## รายงานการประชุม

คณะกรรมการศึกษาทบทวนด้านวิศวกรรมและอุทกวิทยา เขื่อนน้ำพอง จ.น่าน ครั้งที่ ๒/๒๕๖๒

วันศุกร์ ที่ ๑๙ เมษายน ๒๕๖๒

กราฟแสดงปริมาณน้ำนองสูงสุดในรอบการเกิดซ้ำต่าง ๆ

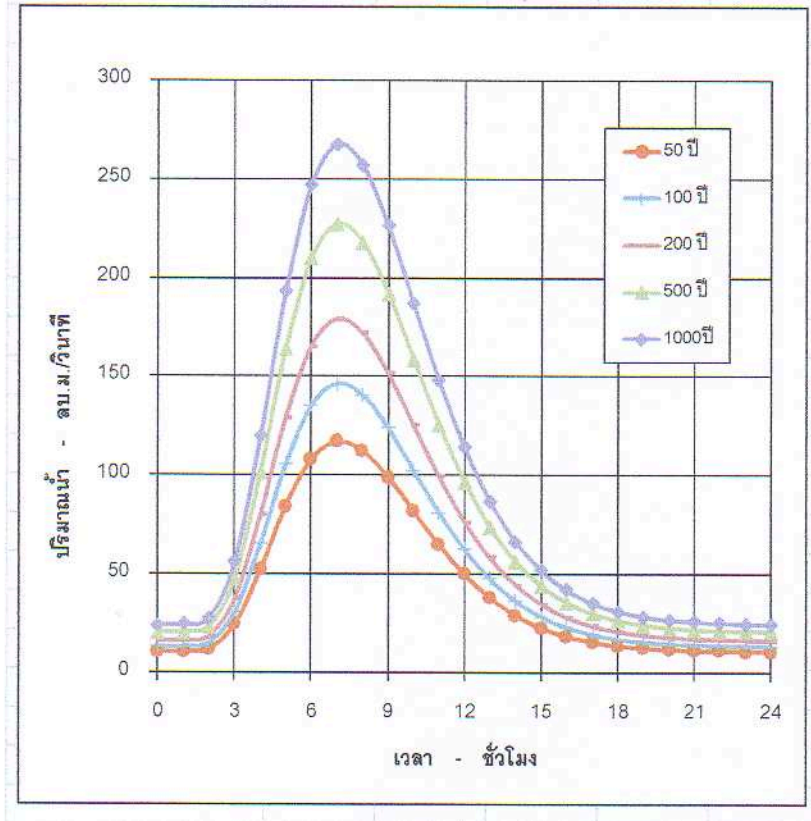
ค่าปริมาณน้ำนองสูงสุดที่วิเคราะห์ได้จะมีค่าสูงกว่าที่ ผจบ.ชป.๒ ได้วิเคราะห์ไว้โดยค่าที่สวนอุทกวิทยาวิเคราะห์ได้จะมีค่า envelope curve เป็นตัวคุม ซึ่งจากการเปรียบเทียบข้อมูลของ ผช.บอ ค่าจะต่างกัน ๕๐-๕๐ เปอร์เซ็นต์ ดังนั้นจะต้องทำการหาข้อมูลน้ำท่าที่ถูกต้อง ทั้งนี้สวนอุทกวิทยาต้องการข้อมูลน้ำท่าที่ไหลเข้าอ่างเก็บน้ำอย่างน้อย ๑๐ ปี ขึ้นไป ที่ประชุมจึงได้มอบหมายให้โครงการชลประทานน่านรวบรวมสถิติข้อมูลน้ำท่าที่ไหลเข้าอ่างเก็บน้ำให้มากที่สุด และส่งให้สวนอุทกวิทยาภายในวันที่ ๒๒ เมษายน ๒๕๖๒ เพื่อจะได้นำไปวิเคราะห์น้ำท่าและปริมาณน้ำนองสูงสุดที่ถูกต้องต่อไป
